PROJET DE PARC ÉOLIEN DE SAISY-AUBIGNY (71-21)

Pièce 12 : Avis réglementaires et note complémentaire

13 novembre 2023

Figure 1 : Carte de l'implantation du projet éolien de Saisy-Aubigny sur fond de carte des risques d'impacts sur l'avifaune

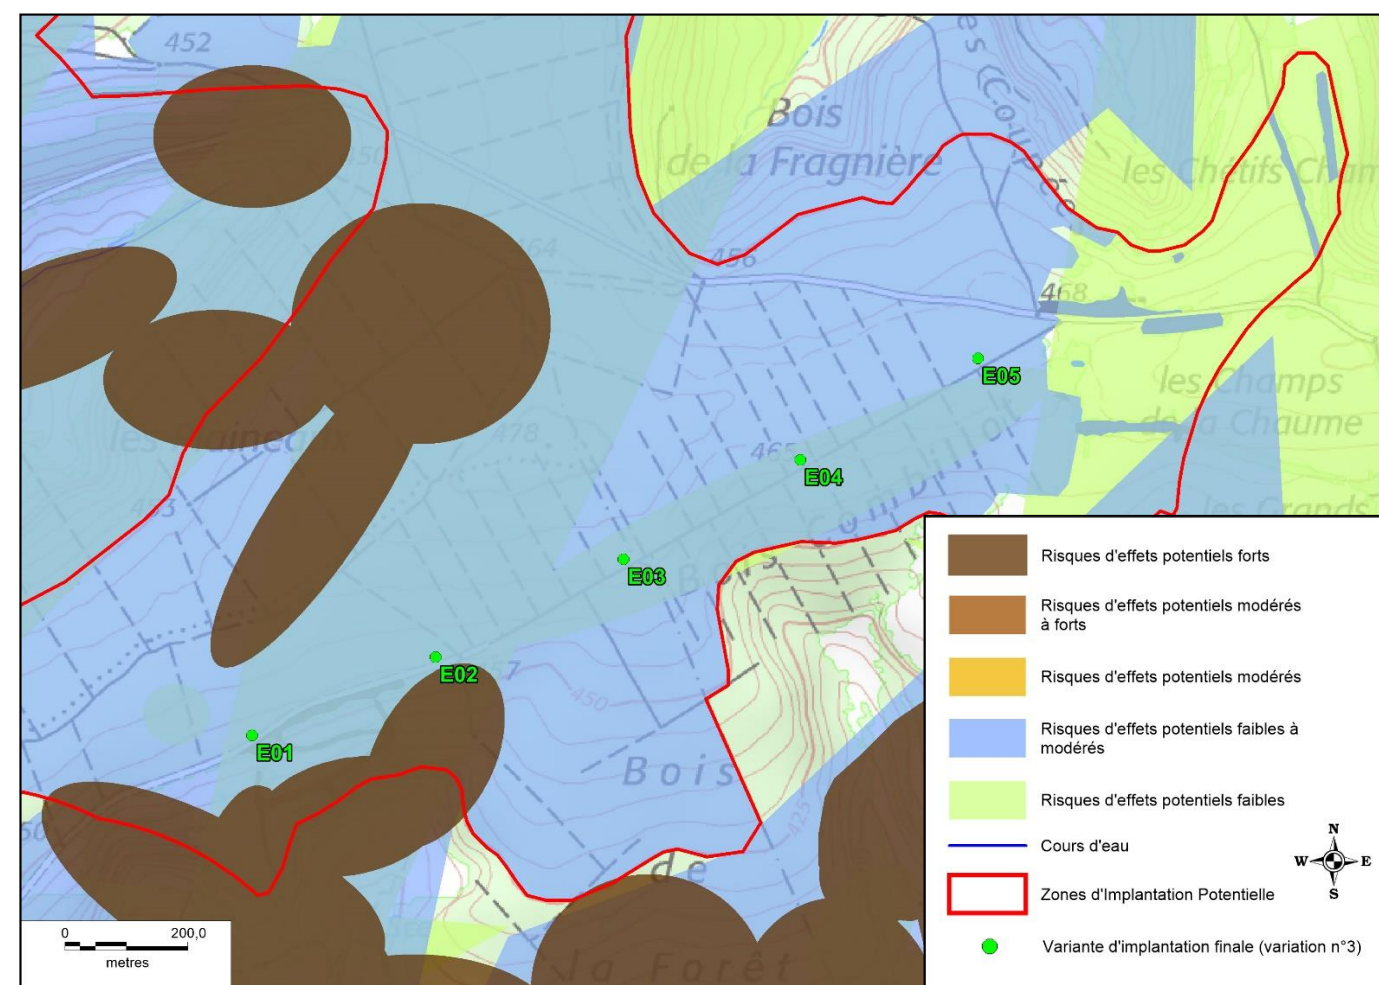
Pour rappel, le projet éolien de Saisy-Aubigny évite les risques d'effets potentiels les plus forts pour l'avifaune, mais une éolienne est située à proximité d'une zone de prises d'ascendances utilisée ponctuellement par les rapaces, en période migratoire notamment (éolienne E2, voir carte ci-dessous). Suite à une décision du comité de pilotage du projet et afin de réduire les risques de collision engendrés par la position de cette éolienne, un Système automatisé de Détection de l'Avifaune (SDA) sera mis en place. Ce dernier sera installé sur l'éolienne E2, mais également sur l'éolienne E1, située en milieu ouvert et à proximité de zones de prises d'ascendances.

Toutefois les éoliennes choisies (éoliennes E1 et 2) du parc éolien seront équipées de ces outils dès leur mise en service, et ces outils seront activés **tout au long de l'année**, pour protéger aussi bien les oiseaux nicheurs, migrateurs et hivernants. Ils seront actifs du lever au coucher du soleil.

Localisation : Les éoliennes E1 et E2 seront équipées. Ces dernières sont situées en milieu ouvert ou en limite de cet habitat, elles peuvent donc être concernées par des individus en chasse. Par ailleurs, elles sont également placées à proximité d'un relief pouvant être utilisé au moins ponctuellement par les rapaces. C'est pour ces raisons qu'il a été décidé qu'elles seraient équipées d'un système de détection automatisé de l'avifaune.
